CENTRALNY OŚRODEK SPORTU

ZPZ.260.42.2019-WA.SM

Dotyczy: Postępowania o udzielenie zamówienia publicznego w trybie przetargu nieograniczonego, którego wartość nie przekracza wyrażonej w złotych równowartości kwoty wymienionej w art. 11 ust. 8 Ustawy PZP, na modernizację systemu nagłaśniającego w hali widowiskowo-sportowej Torwar I w Centralnym Ośrodku Sportu w Warszawie.

1. Model 3D Hali Torwar

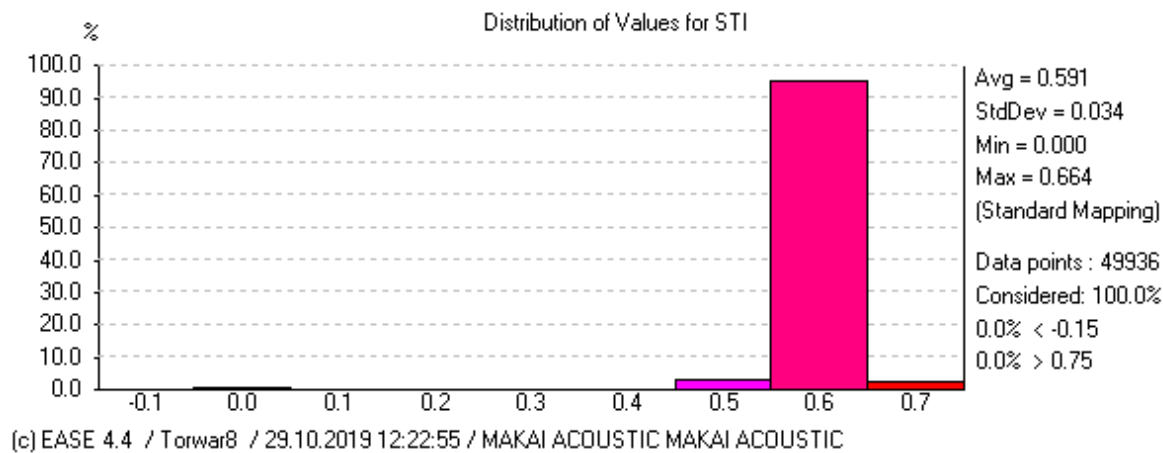
Poniżej przedstawiamy wyniki symulacji systemu nagłośnienia opartego o 16 urządzeń głośnikowych do nagłośnienia trybun o nominalnym kącie promieniowania 90° (horyzontalnie) i 60° (wertykalnie). Wyniki te w sposób jednoznaczny dowodzą, że wymóg minimalnego kąta promieniowania 110° horyzontalnie nie ma najmniejszego znaczenia dla funkcjonalności systemu w kontekście minimalnych, wymaganych wartości parametrów opisanych w założeniach PFU, które oferowany system musi spełnić. W celach obliczeniowych stworzono model 3D Hali Torwar i przeprowadzono symulację elektroakustyczną w programie EASE 4.4.60:

W świetle przedstawionych wyników symulacji, zapis dotyczący nominalnego kąta promieniowania definiujący minimum promieniowania horyzontalnego na poziomie 110° jest całkowicie nieuzasadniony i w sposób istotny ogranicza konkurencję eliminując urządzenia o innej wartości tego parametru spełniające wszystkie istotne wymagania stawiane przez Zamawiającego oferowanemu sprzętowi. W związku z powyższym proponujemy następujące brzmienie punktów 1.1 i 1.2 Specyfikacji parametrów technicznych urządzeń nagłośnieniowych opisujących zestawy głośnikowe szerokopasmowe **SPK01-SPK16** oraz **SPK17-SPK20**:

Zamawiający zlecił wykonanie opisu przedmiotu zamówienia profesjonalnej firmie projektowej specjalizującej się w projektowaniu akustyki i systemów nagłośnieniowych. Parametry techniczne, jakościowe oraz ilościowe zostały dobrane przez opracowującego opis przedmiotu zamówienia na podstawie obliczeń w programie predykcyjnym, tak aby osiągnąć maksymalnie dobry efekt przy założonym przez Zamawiającego budżecie. Zamawiający oczekuje dostawy urządzeń w ilościach oraz parametrach nie gorszych niż przedstawione w SIWZ i załącznikach do SIWZ. Zamawiający w oparciu o analizy opracowującego opis przedmiotu zamówienia nie może zgodzić się z zarzutem, iż minimalne wymagania określone w SIWZ i załącznikach do SIWZ spełnia tylko jeden typ (producent) zestawów głośnikowych.

2. Dystrybuanta rozkładu parametru zrozumiałości mowy STI

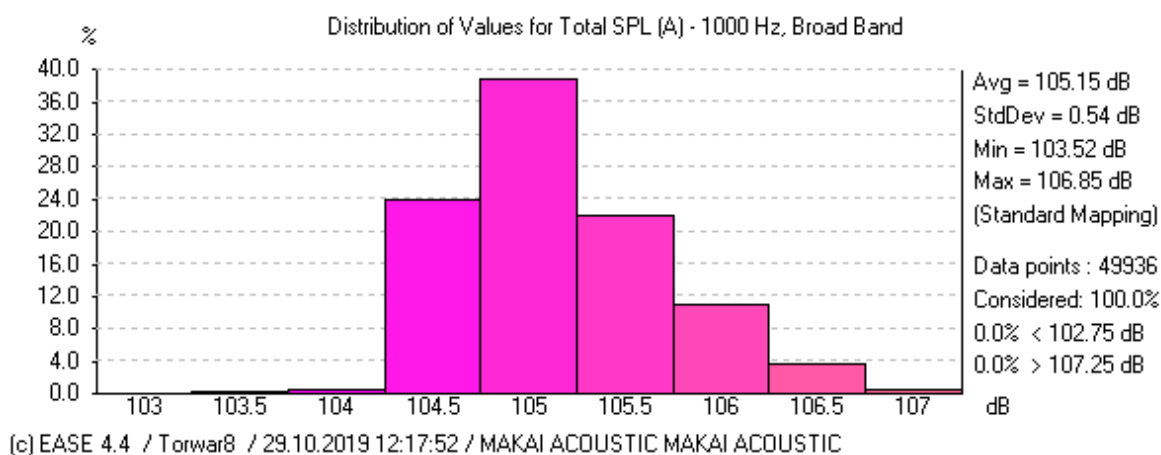
Z dystrybuanty rozkładu zrozumiałości mowy STI wynika, że średnia wartość parametru STI na tubunach obiektu, przy zastosowaniu urządzeń głośnikowych o kącie promieniowania 90° horyzontalnie, wynosi 0.591, a więc znacznie przewyższa wymagane minimum na poziomie 0,52.
